VERBALE DELLA COMITATO TECNICO PROVINCIALE VIA DEL 11/05/2023

PARERE N. 10/2023

Oggetto: Nuovo impianto di recupero rifiuti inerti non pericolosi.

PROPONENTE: Geo Scavi S.R.L..
SEDE LEGALE: Strada di Bisortole n. 3 – Sovizzo
SEDE INTERVENTO: Località Pontesello – Montecchio Maggiore
TIPOLOGIA ATTIVITÀ: Impianti di recupero di rifiuti non pericolosi
PROCEDIMENTO: Verifica di assoggettabilità a VIA ai sensi dell'art. 19 del D.Lgs 152/06
MOTIVAZIONE V.I.A: ALLEGATO IV alla Parte II del D.Lgs. n. 152/2006 e ss.mm.ii. - 7. Progetti di infrastrutture - z.b) Impianti di smaltimento e recupero di rifiuti non pericolosi, con capacità complessiva superiore a 10 t/giorno, mediante operazioni di cui all'allegato C, lettere da R1 a R9, della parte quarta del decreto legislativo 3 aprile 2006, n. 152.

Planimetria di progetto accesso carraio lungo la SP 33

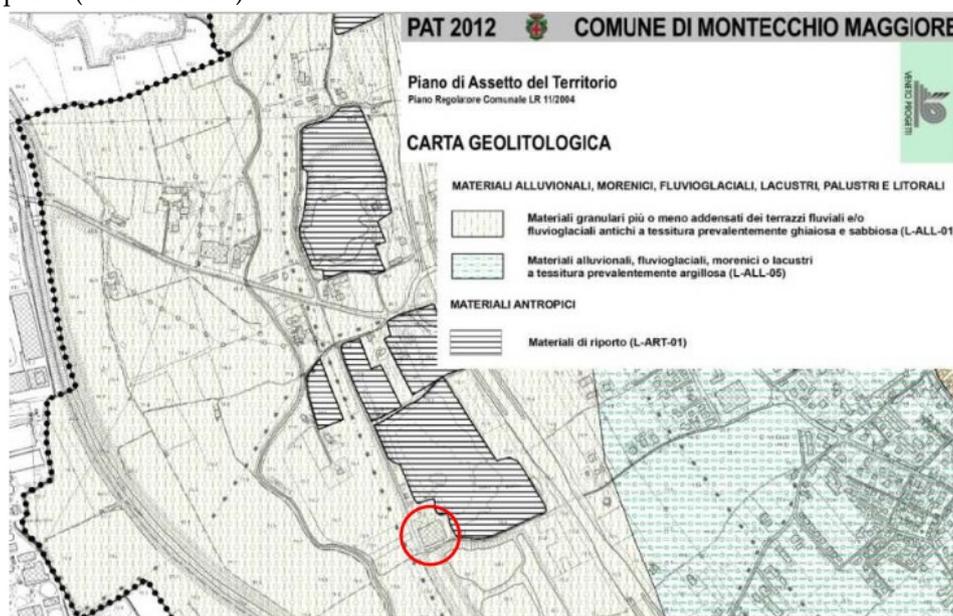
In occasione del sopralluogo effettuato si è potuto rilevare che il posizionamento dell'accesso attuale alla proprietà risulta adiacente alla rampa (lato ovest) della SP 33, con evidenti problematiche di visibilità, tenuto conto della movimentazione dei mezzi pesanti e della velocità di percorrenza della strada provinciale.

La viabilità interna di avvicinamento al sito (tra la strada provinciale e l'area in oggetto) presenta una sezione non idonea all'incrocio di due mezzi pesanti, in particolare nel tratto iniziale adiacente al rilevato della SP 33.

In relazione a tali aspetti risulta necessario un approfondimento predisponendo un idoneo progetto di sistemazione dell'accesso definitivo da sottoporre a Vi.abilita per opportuna valutazione e approvazione

preliminare: planimetria stato di fatto (rilievo plano-altimetrico “allargato” ad est e ovest), sezioni stato di fatto, planimetria di progetto e raffronto, analisi dei triangoli di visibilità e delle distanze di arresto.

Dovranno essere altresì verificati e garantiti gli ingombri dei mezzi pesanti in ingresso e uscita, sia in relazione all'area di intersezione posta a nord della SP 33 (area interna), sia in relazione alla sezione stradale della SP 33 (es. svolta a destra in uscita dal lotto) al fine di non ingombrare le corsie di marcia opposte.

In riferimento alla viabilità interna dovranno essere necessariamente progettate e previste piazzole di scambio per agevolare l'eventuale incrocio dei mezzi pesanti in ingresso uscita.

- per quanto riguarda l'“*Accesso carrai*o” si rileva che lo stesso, sia nell'attuale fase transitoria di cui non è dato conoscere la durata che per la soluzione futura definitiva, visto il cambio di destinazione d'uso e l'utilizzo dello stesso a seguito della attività prevista, dovrà essere preventivamente sottoposto al vaglio di Vi.abilità per tutte le valutazioni del caso, ai sensi dell'art. 45 c.6 del Regolamento di attuazione del Codice della Strada, sottoponendo al gestore il progetto completo delle documentazione necessaria e sopra evidenziata;
